YJS249B改善箇所説明図

基準不適合説明

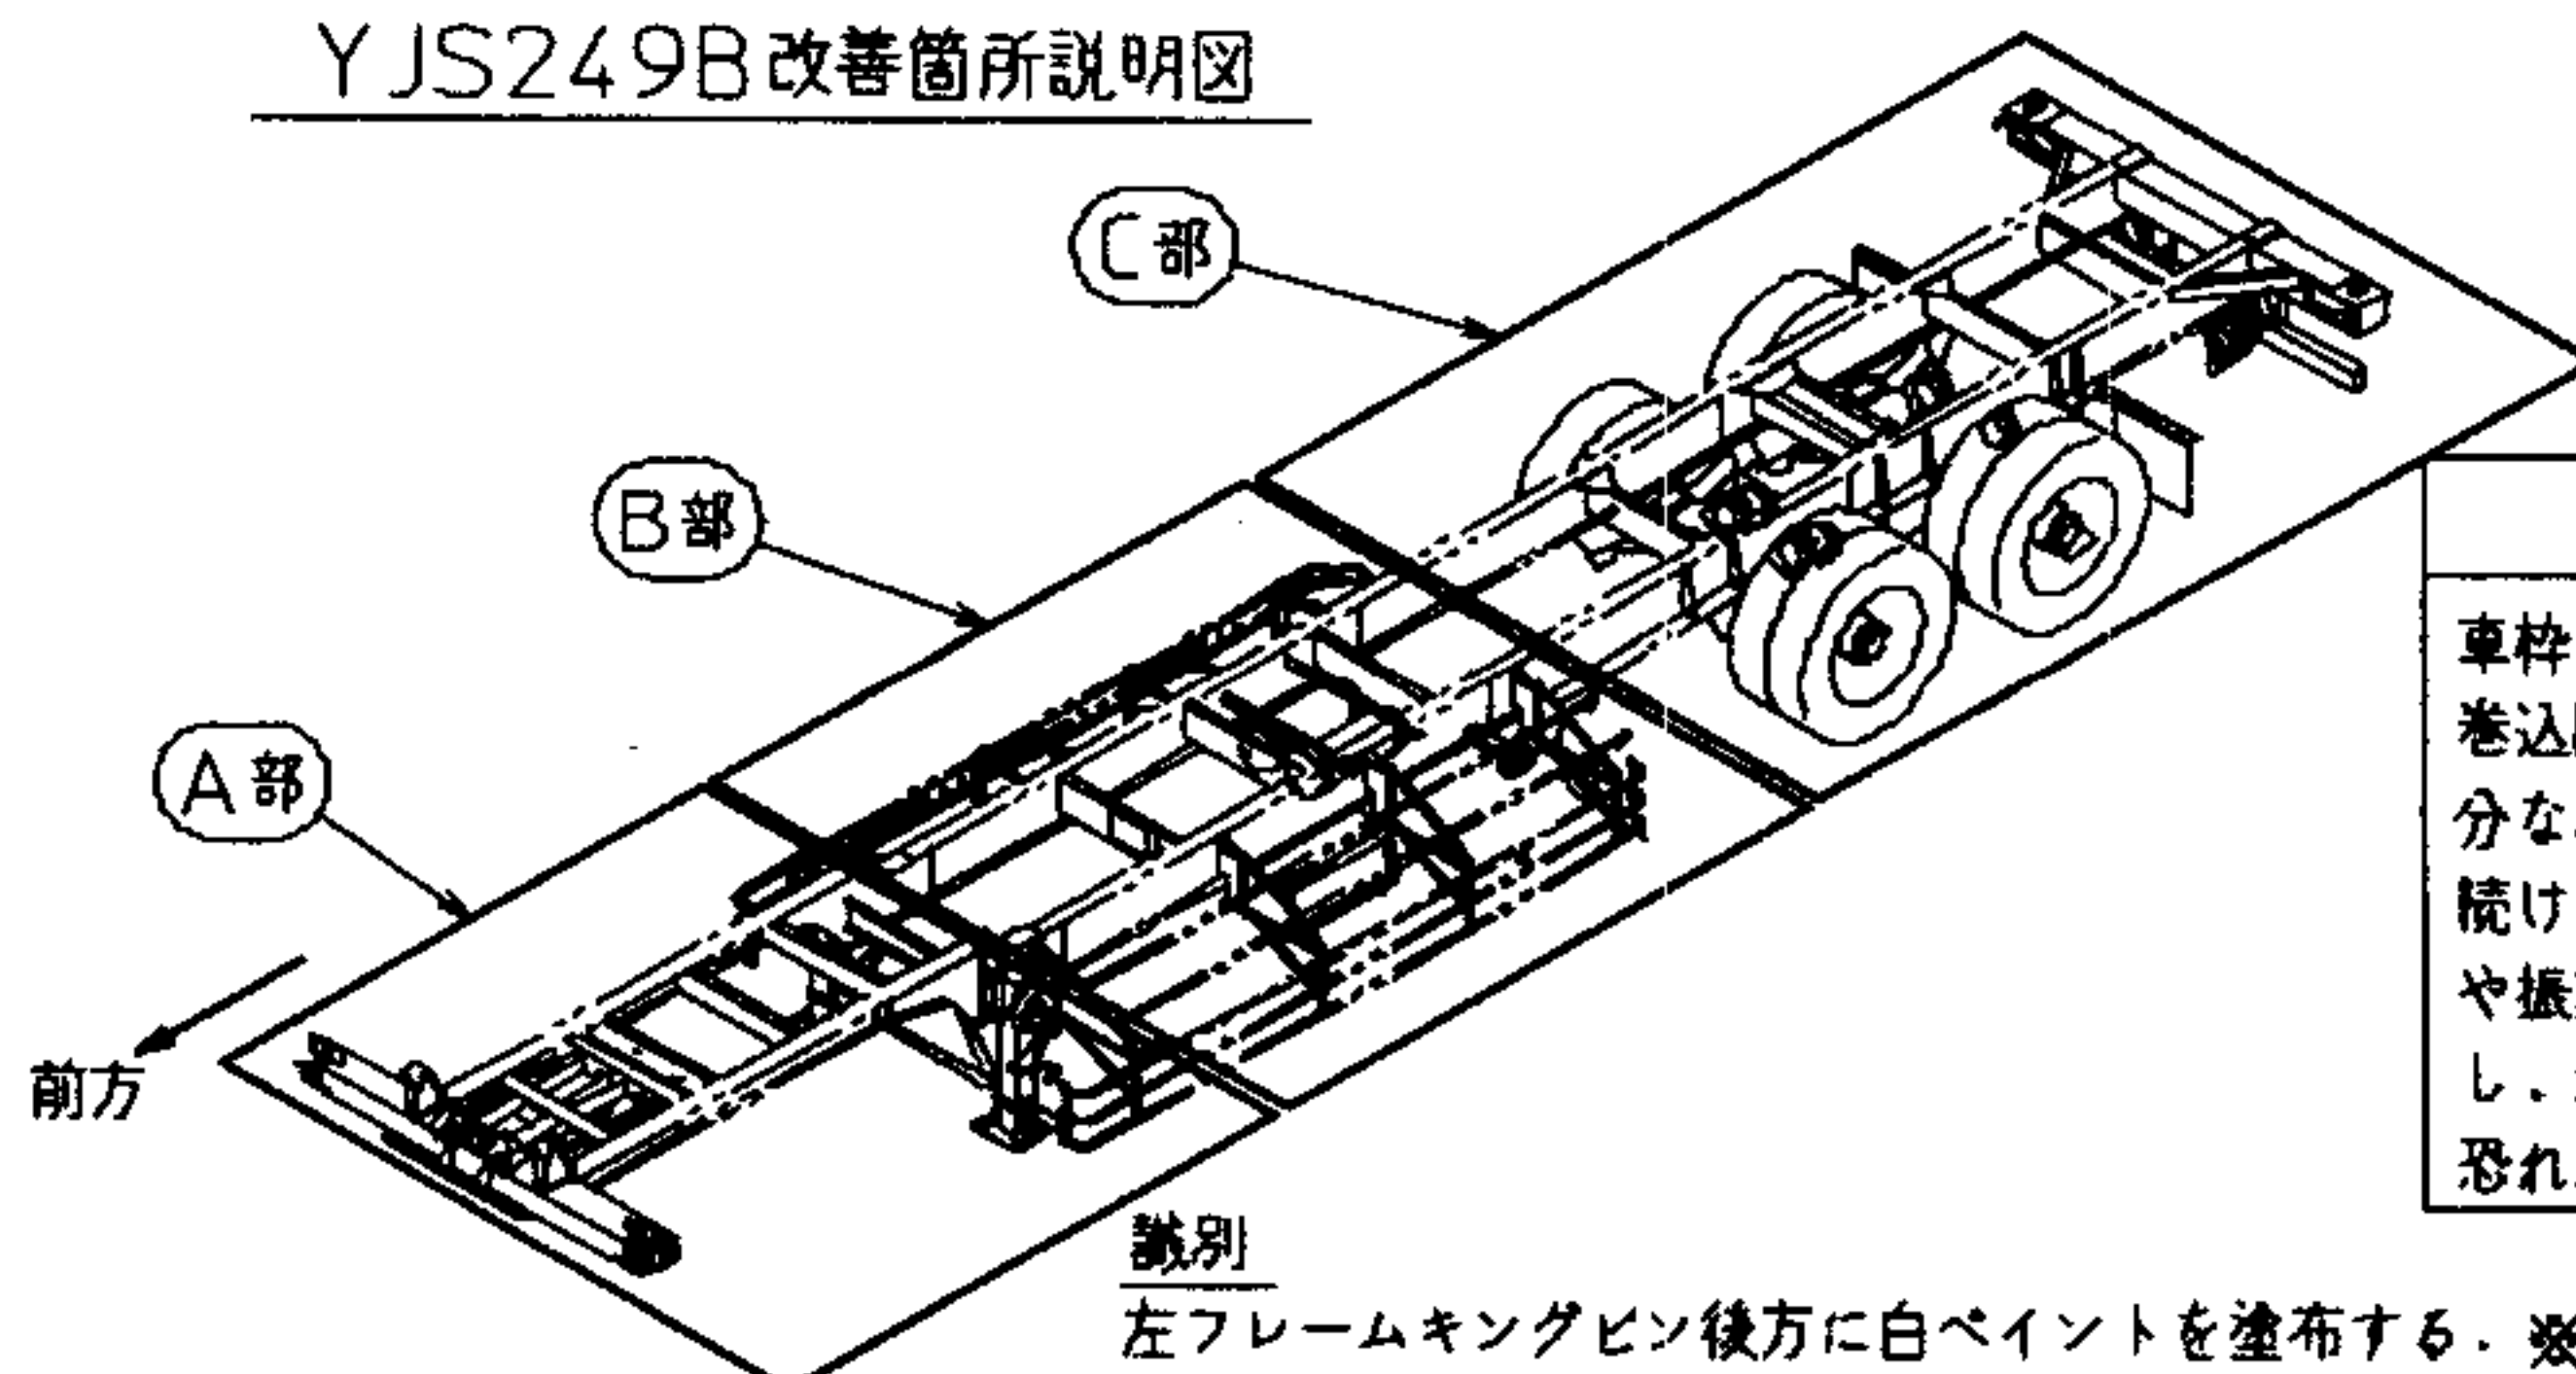
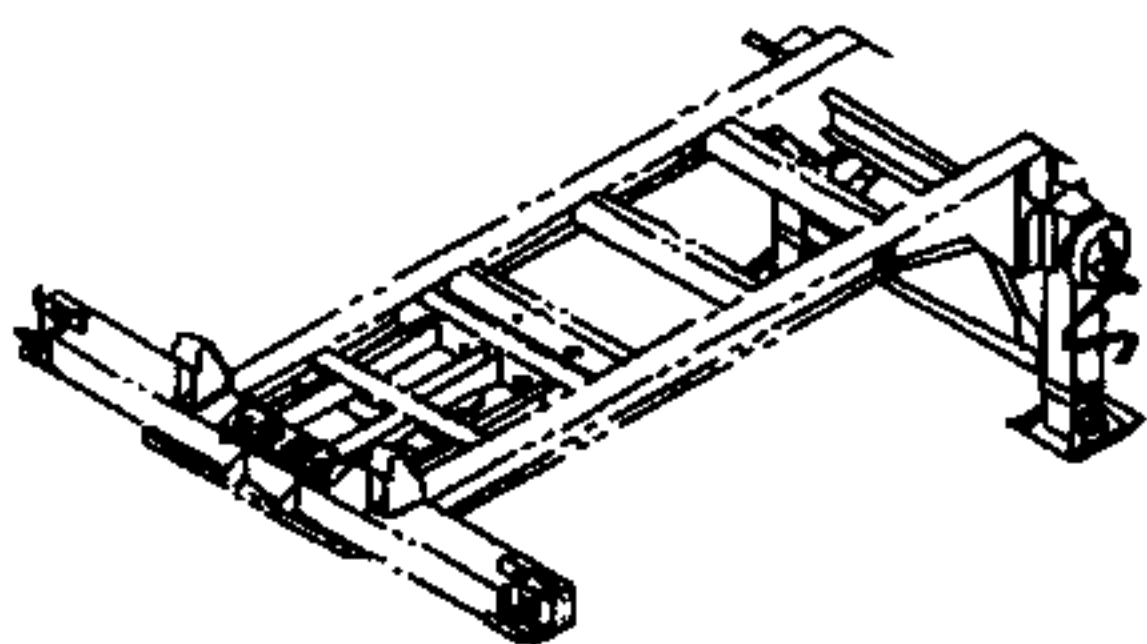
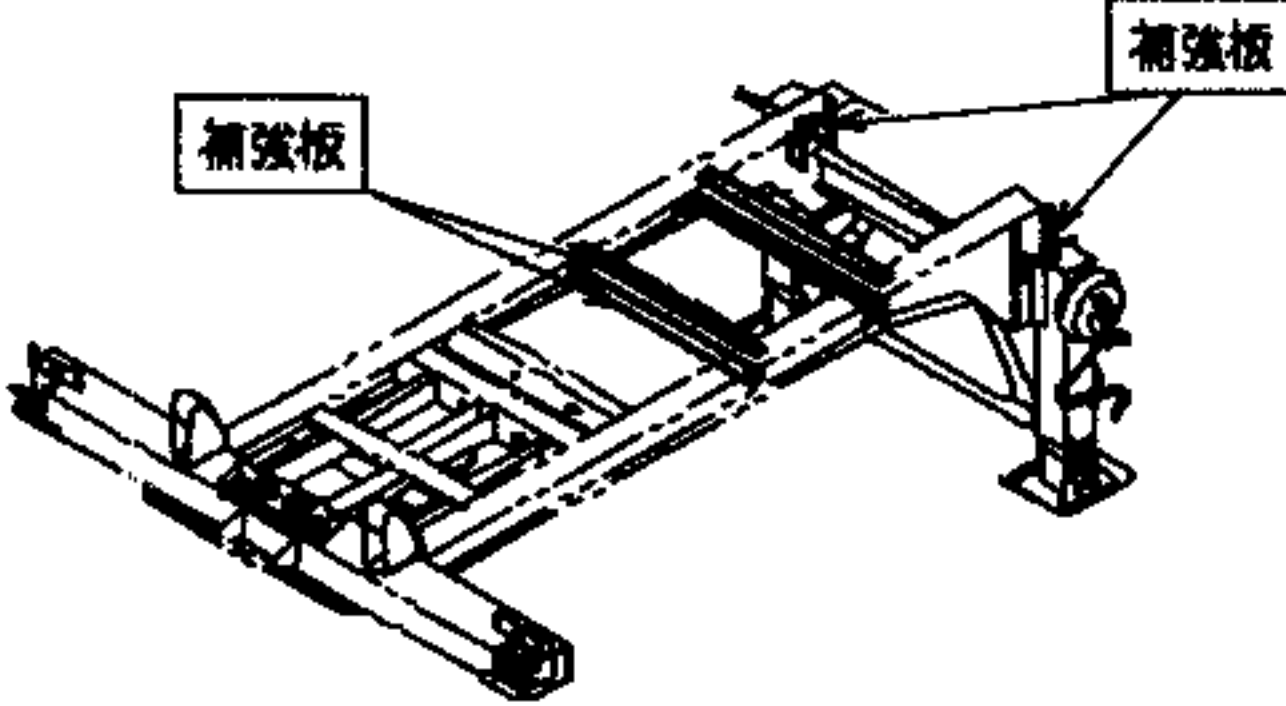
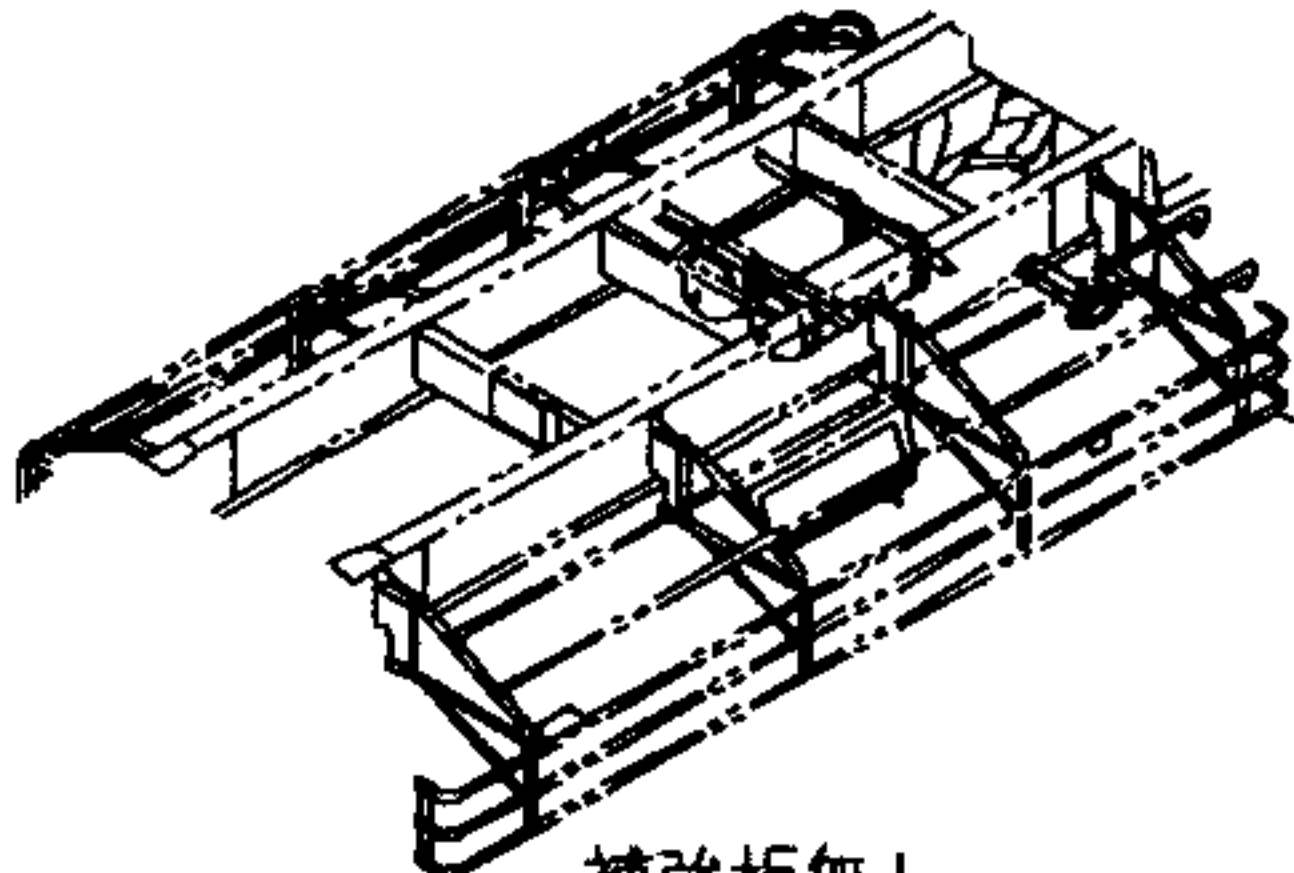
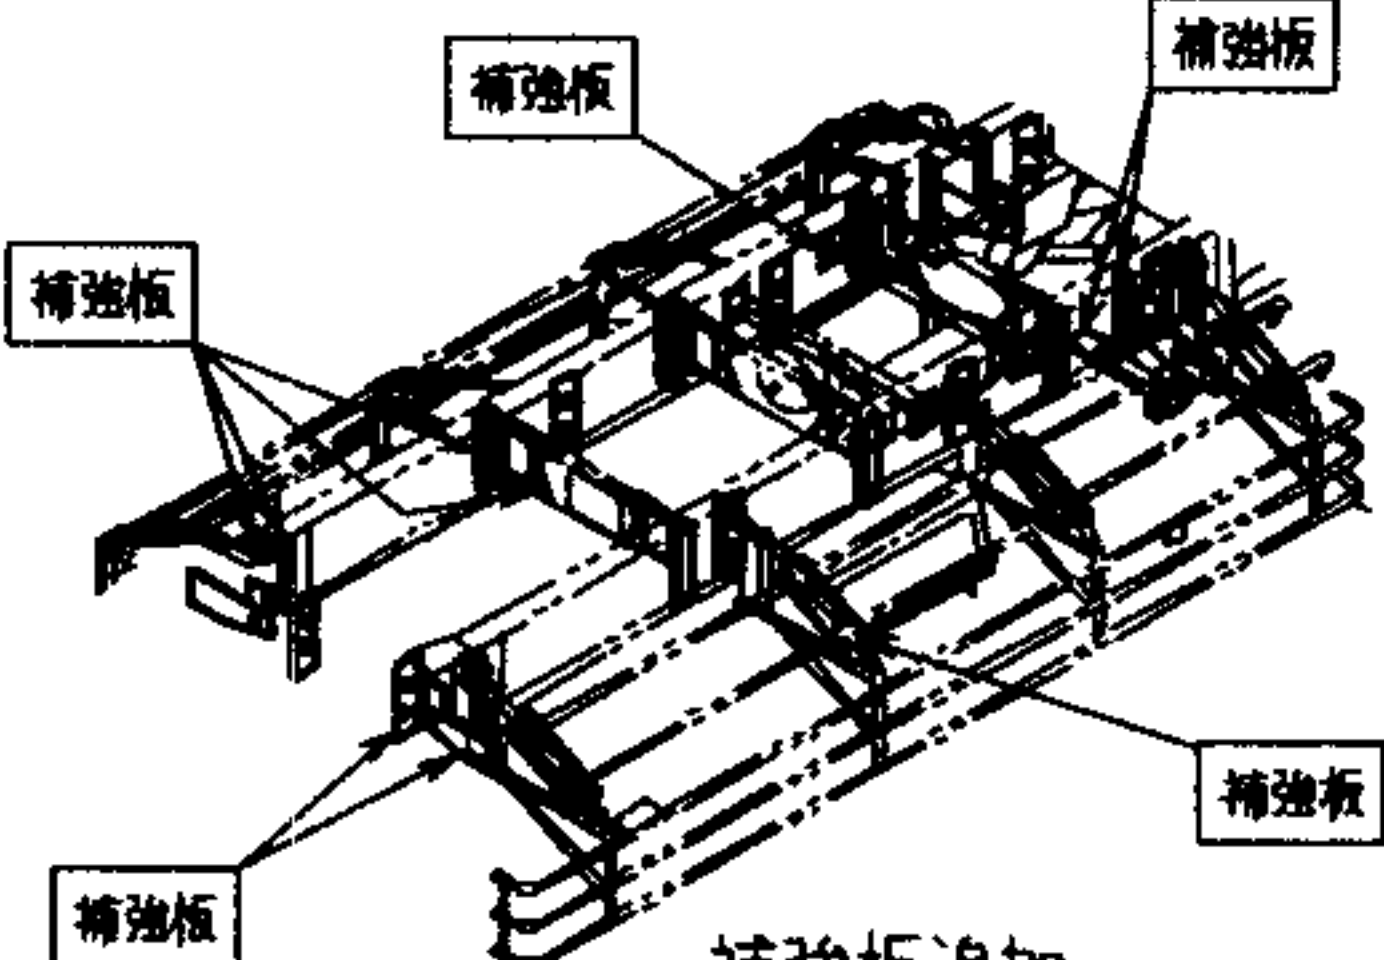
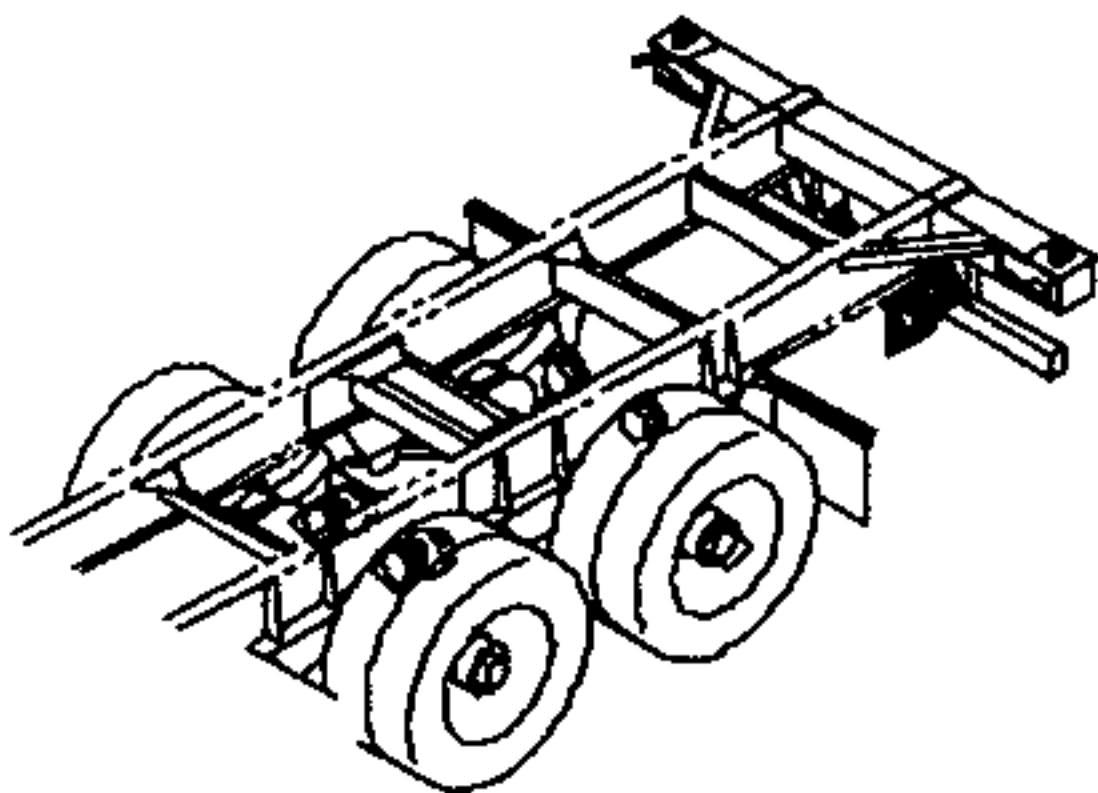
車枠において、横梁の溶接部及び巻込防止装置取付部の強度が不十分な為、そのままの状態で使用を続けると、走行時の車体の揺れや振動により、車枠に亀裂が発生し、最悪の場合走行機能を損なう恐れがある。

改善前	改善後
A部	 補強板無し	 補強板追加
B部	 補強板無し	 補強板追加
C部	 補強板無し	 補強板追加
改善の内容		全車両、車枠を点検し、横梁の溶接部及び巻込防止装置取付部に補強板を追加する。

識別
左フレームキングピン後方に白ペイントを塗布する。※ □ は、追加部品を示す。
